febi 30076 30080, 34700

Corpo do termóstato

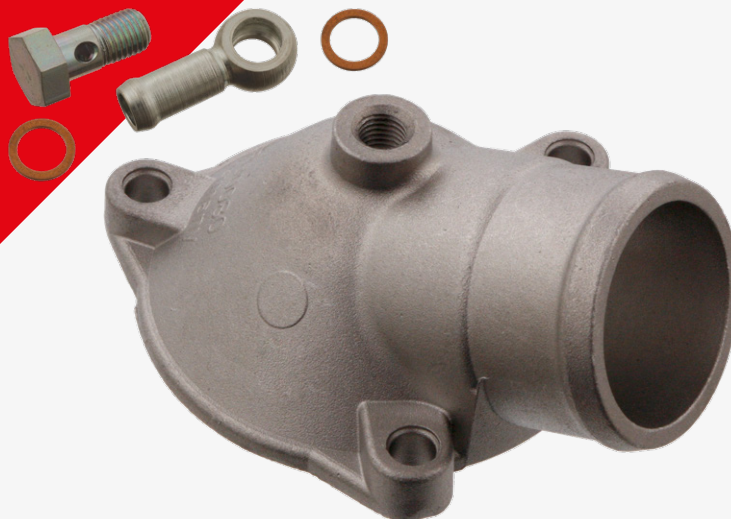
Fuga de líquido de refrigeração pelo corpo do termóstato de plástico.

Exposição contínua a ciclos de calor e vibrações durante o funcionamento do motor; isto pode resultar na deformação ou cedência do corpo.

A febi desenvolveu um corpo de termóstato de alumínio fundido com conector, parafuso e duas anilhas vedantes para uma reparação completa (febi 34700).
